*****
*                               *                               *
* VEB Robotron                 * Service-Information      * EC 1834/1  *
* Buchungsmaschinenwerk      *                               *                               *
* Karl-Marx-Stadt             *                               *                               *
*                               * 850.60.01.001          *                               *
*****

1. Tastatur K 7673.xx
2. ROM-BIOS
3. HDC
4. Einführung eines neuen FD-Adapters für EC 1834
5. Monitoradapter

4. Einführung eines neuen FD-Adapters für EC 1834

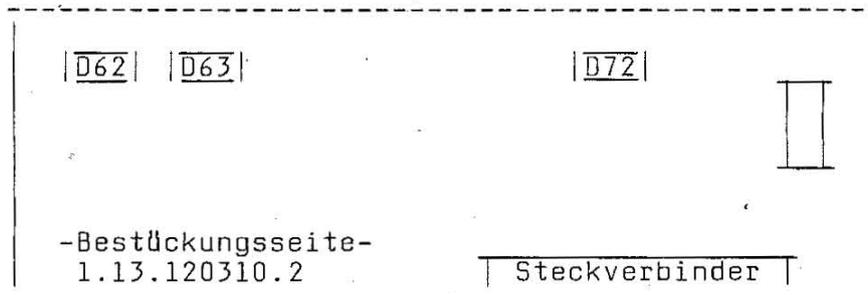
Ab 7/88 wird ein neuer FD-Adapter mit den Abmessungen 300 mm x 100 mm (alt: 360 mm x 100 mm) bei gleichbleibenden Bestellnummern produziert:

1. Anschluss von 2 internen Mini-Floppy-Disk (1.93.320102.2)
2. Anschluss von 4 internen Mini-Floppy-Disk (1.93.320202.3)
3. Anschluss von 2 internen Mini-Floppy-Disk und
2 externen Floppy-Disk-Laufwerken (1.93.320302.4)

Mit der Einführung der neuen LP erfolgt eine Ueberarbeitung der Betriebsdokumentation (8/88), die den alten und neuen LP-Stand beinhaltet.

Mit Einsatz des neuen FD-Adapters bestehen für den Anwender keine Einschränkungen, da Steckerkompatibilität untereinander besteht.
